**AVIS RELATIF À LA PROTECTION
CONTRE LES EVENTUELS EFFETS NOCIFS ET NUISANCES
PROVOQUÉS PAR LES RAYONNEMENTS NON IONISANTS
GÉNÉRÉS PAR DES ANTENNES ÉMETTRICES STATIONNAIRES**

Commune : CHARLEROI - Exploitant : TELENET GROUP

Référence exploitant : HT1507M

Rapport n° 3659 / 2023

Figure 1 : Vue en plan des lieux de séjour et des points de contrôle

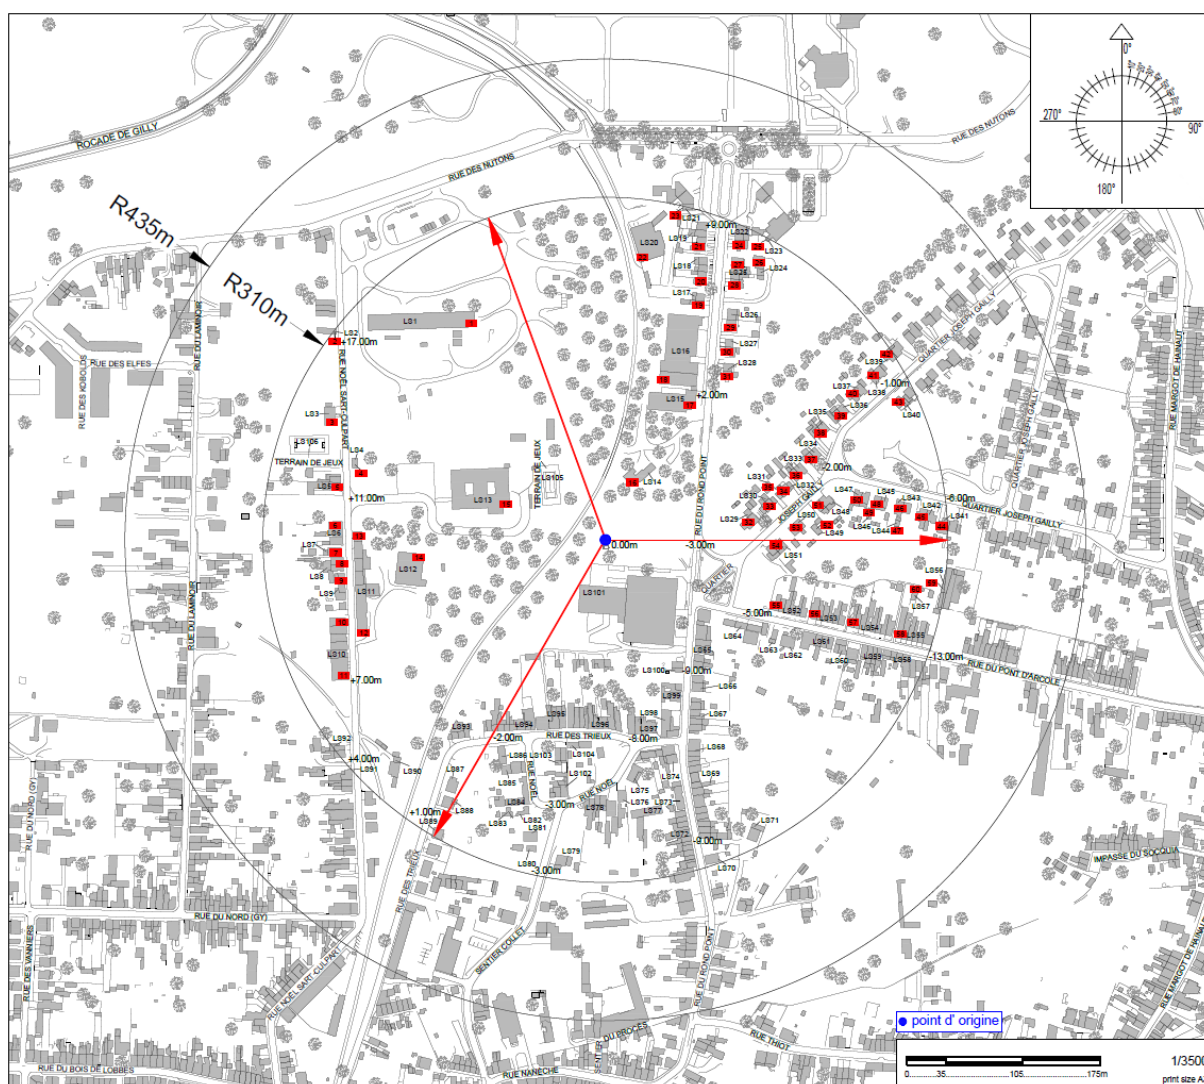
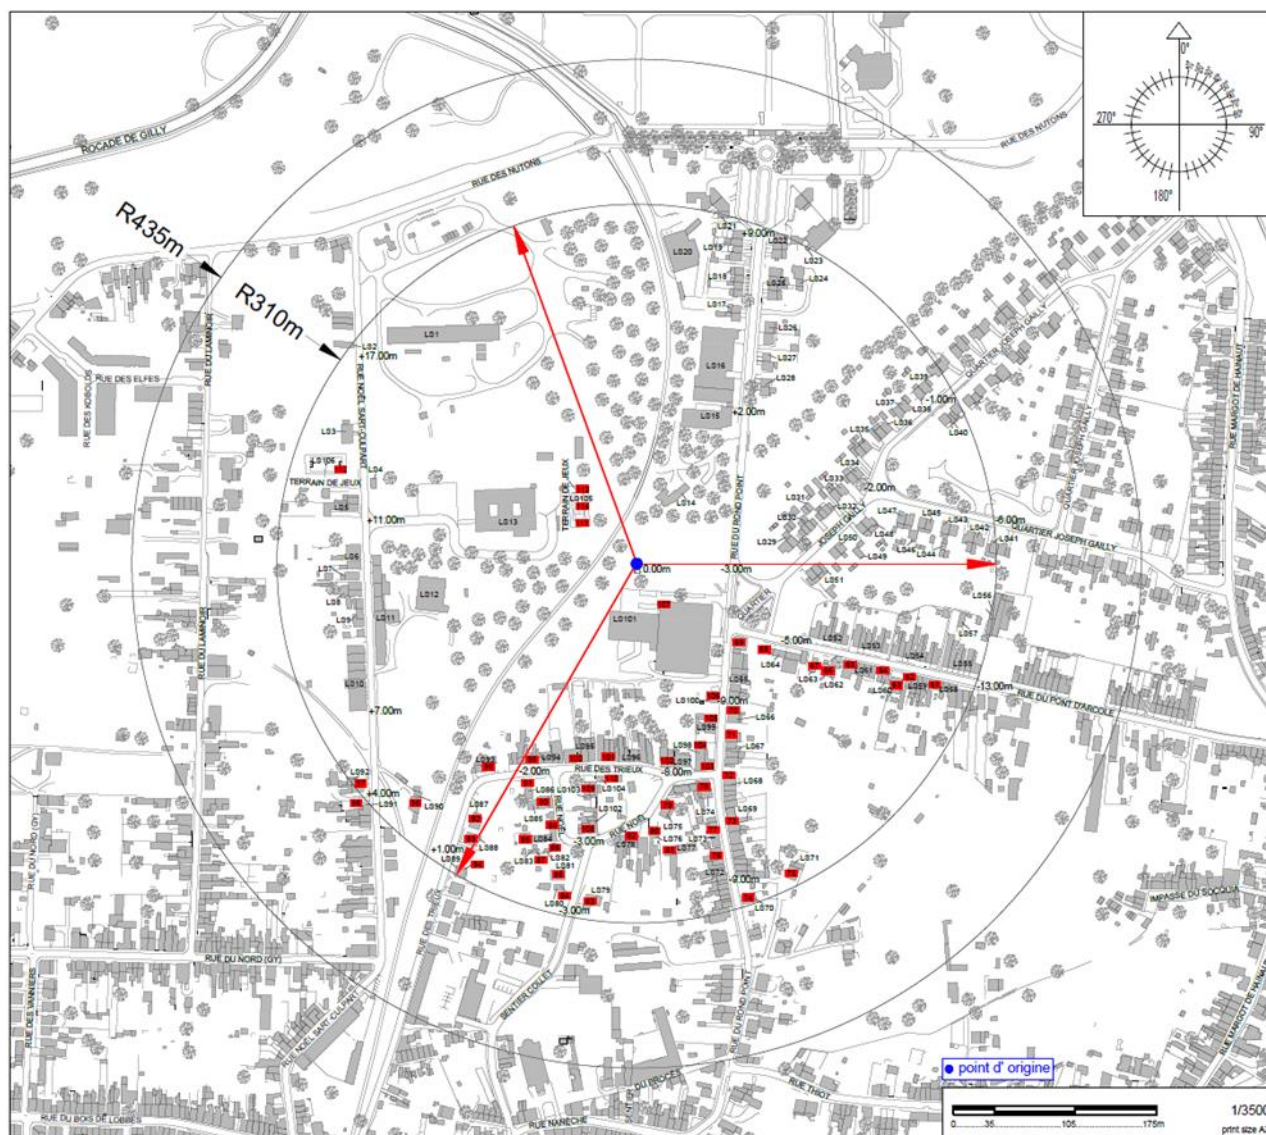
- le numéro du point de contrôle repris sur un des plans de la figure 1;
- le numéro du LS dans lequel se trouve le point de contrôle de la 1^{ère} colonne ;
- l'atténuation d'obstacle prise en compte pour le calcul de l'indice d'exposition dans le LS ;
- le résultat du calcul de l'indice d'exposition.

N° point de contrôle	LS	Atténuation (dB)	Indice d'exposition relatif à la limite par installation IE_i
113	LS105	0,0	0,985
114	LS105	0,0	0,911
32	LS29	3,0	0,793
111	LS105	0,0	0,740
54	LS51	3,0	0,582
33	LS30	3,0	0,570
69	LS65	3,0	0,559
35	LS32	3,0	0,506
53	LS50	3,0	0,471
34	LS31	3,0	0,444
68	LS64	3,0	0,427
100	LS95	3,0	0,426
55	LS52	3,0	0,417
101	LS96	3,0	0,402
99	LS94	3,0	0,378
52	LS49	3,0	0,377
36	LS33	3,0	0,362
51	LS48	3,0	0,358
91	LS86	3,0	0,314
109	LS103	3,0	0,307
110	LS104	3,0	0,307
67	LS63	3,0	0,305
56	LS53	3,0	0,296
98	LS93	3,0	0,292
37	LS34	3,0	0,283
90	LS85	3,0	0,282
66	LS62	3,0	0,273
106	LS100	3,0	0,259
65	LS61	3,0	0,259
50	LS47	3,0	0,258
16	LS14	3,0	0,254
49	LS46	3,0	0,242
88	LS84	3,0	0,241
15	LS13	3,0	0,238
102	LS97	3,0	0,233

Figure 2 : Vue en plan des installations d'antennes dans un rayon de 300 mètres autour de l'installation faisant l'objet de la demande d'avis

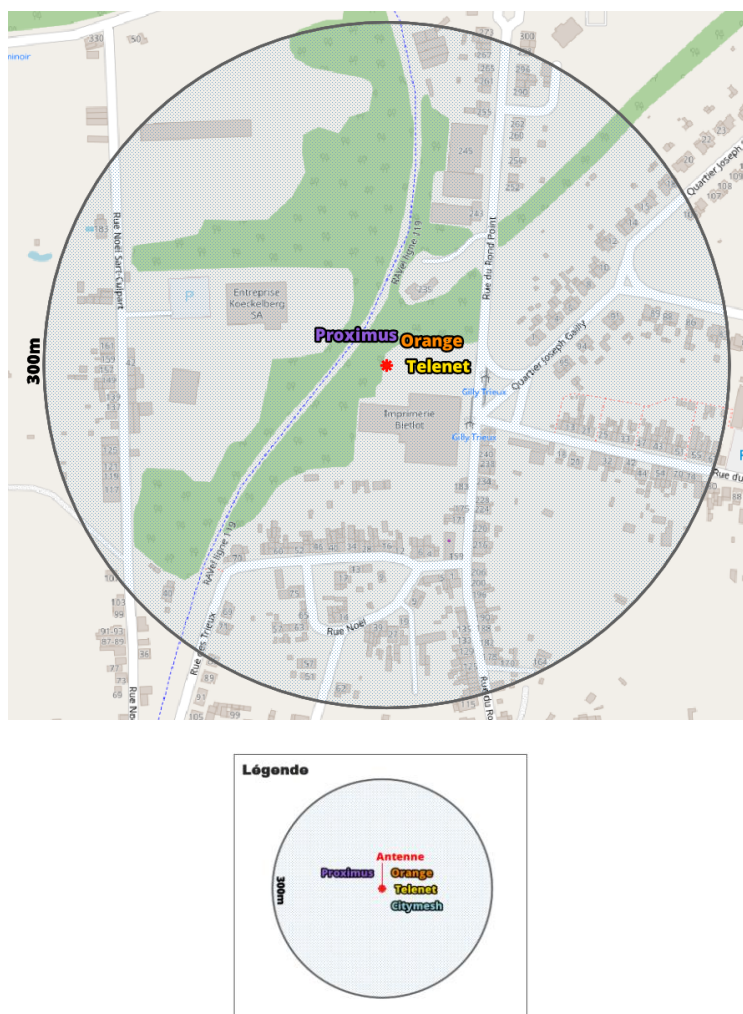
Le plan en projection verticale de la figure 2 indique la localisation des antennes actives éventuelles visées par le décret et situées dans un rayon de 300 mètres autour de l'installation référencée dans le paragraphe 2. Les données de localisation de ces antennes et les avis correspondant sont accessibles via le cadastre en ligne des antennes émettrices stationnaires⁶.

Compte tenu du nombre d'installations localisées dans la figure 2, il apparaît que l'intensité du rayonnement électromagnétique généré, dans les lieux de séjour situés à proximité de l'installation référencée dans le paragraphe 2, par l'ensemble des antennes émettrices stationnaires de l'ensemble des exploitants du même site d'antennes émettrices stationnaires respecte la limite fixée à l'article 4, § 2 du décret.
